TI_2514 iCombi Pro XS 用架台Iの更新

SelfCookingCenter XS、CombiMaster Plus 6-2/3、iCombi Pro 6-2/3

2025/09/24

先行モデルに対する主な変更点は以下のとおりです：

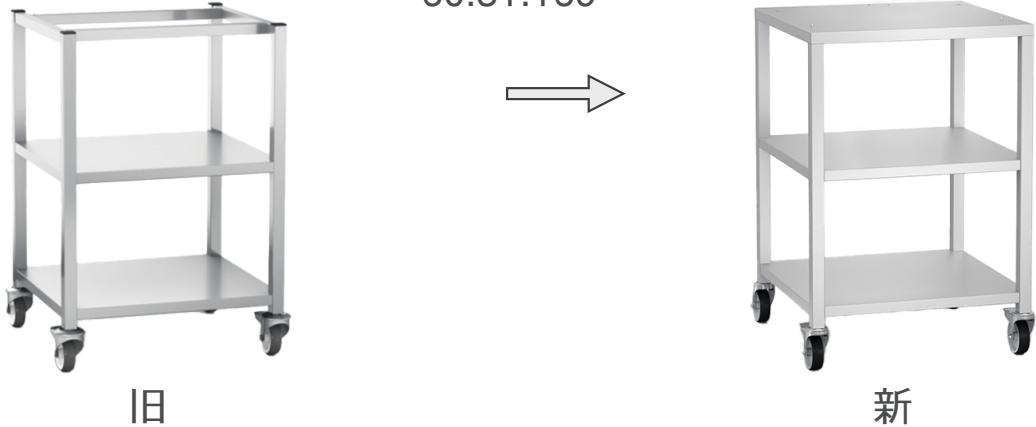
- iCombi Pro XSを安定して設置するためのステンレス製フロア
- プロフェッショナルな配管のための設置フロアの穴
- わずかな寸法の変更

新しく追加されたステンレス製フロアにより、ユニットフロアにある部品へのアクセスが制限され、今後はユニットを常にユニットテーブルから取り外さなくてはいけません。

今後のサービス作業に備えて、この点に注意してください。

キャスター付き架台
型式XS 6-2/3
60.31.169

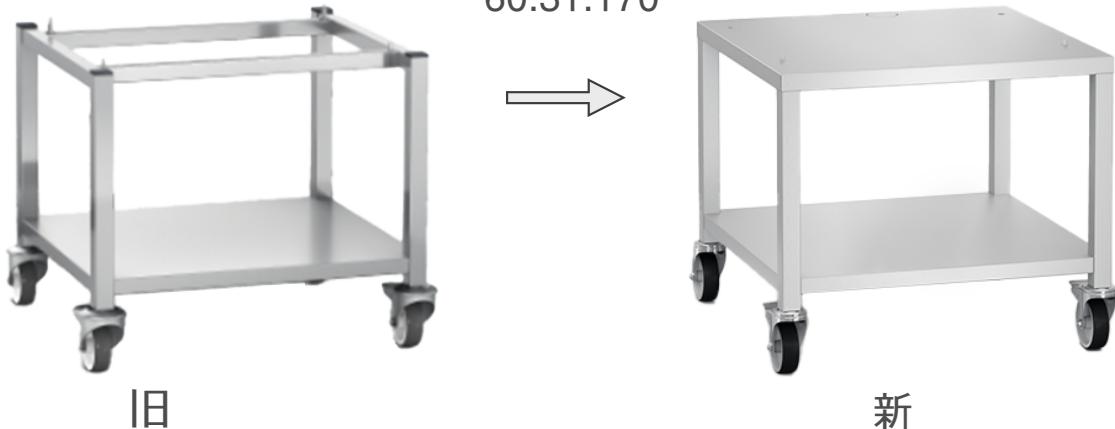
変更された架台のグラフィック：
